**Association Vent de Forêt**  
Penfra  
56490 St –Malo-des 3 Fontaines

**Objet : enquête publique / parc éolien de la Lande de la Forêt.**

Situation du parc projeté au regard des zones potentiellement humides dans la zone de la Lande de la Forêt

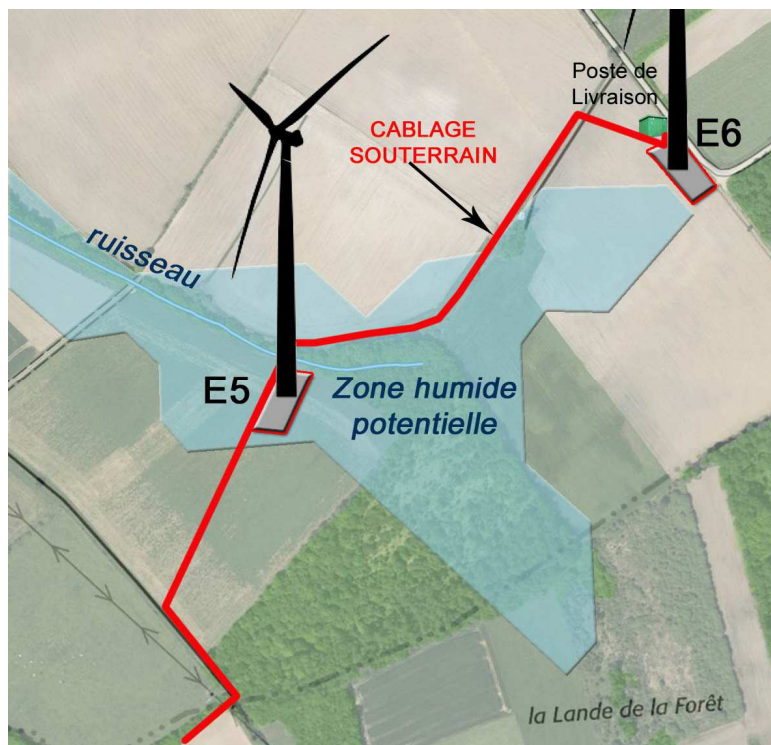
La présence d'une végétation hygrophile (molinie en tourillons, saule roux, glycérie flottante, orchis maculée, jonc diffus et jonc épars, hydrocotyle vulgaire, lycoper d'Europe ...) confirme la présence de ces zones humides disséminées sur la zone du projet, notamment dans des boisements, des saulaies, des prairies humides et des mégaphorbiaies présentant des nappes affleurantes en période humide.

Un bouleversement dans cette zone particulièrement sensible au vu des éléments pédologiques et écologiques qui la caractérise serait inévitable par les travaux d'infrastructure nécessaires.

Ce projet implique près de 3.5 ha d'artificialisation : renforcement d'accès existants et création de nouveaux accès, plateformes en béton armé, aires de grutage et poste de livraison, auxquels il faut ajouter les tranchées de câblages inter-éoliens et des abattages d'arbres.

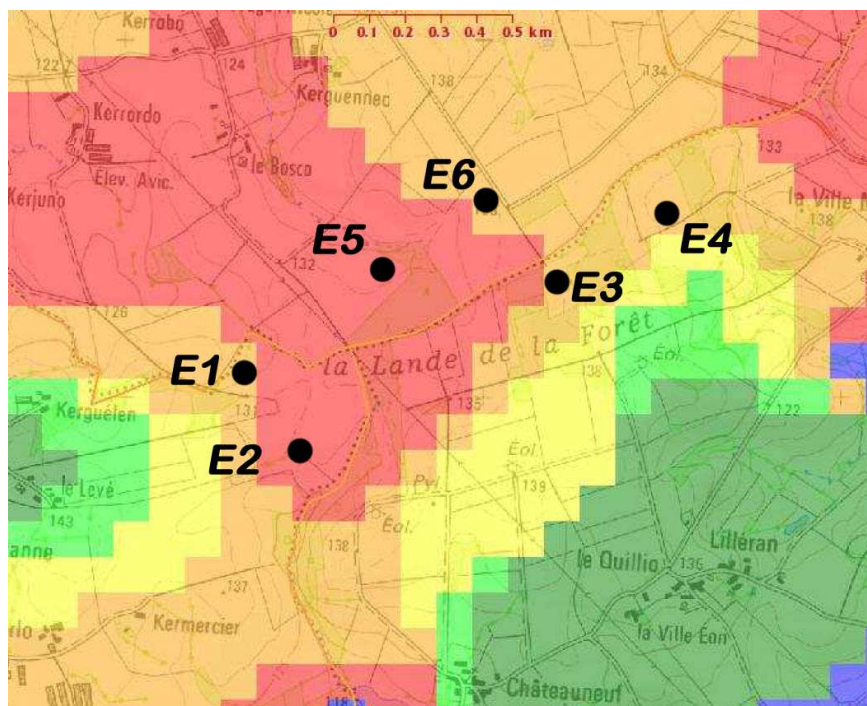
L'éolienne n°5, particulièrement mal située, est à l'image du parc en projet.

Elle est prévue à proximité d'un cours d'eau (affluent du ruisseau de Sainte-Anne) dans une zone humide à fort potentiel, sa construction est de nature à porter un coup fatal à ce secteur sensible aux enjeux écologiques associés.

Un choix hasardeux et bien mal raisonné qui implique :

- la réalisation d'un chemin d'accès empierré constituant une rupture de la continuité de l'écosystème et un drainage des berges humides (disparition des batraciens)
- la réalisation d'un ouvrage lourd (pont cadre pour poids lourds sensé atténuer les dégâts) soumis à déclaration au titre de la loi sur l'eau.
- l'intersection du ruisseau traversé par le câblage inter-éolien
- un important drainage (empierrément) sous cette plateforme et son aire de grutage.
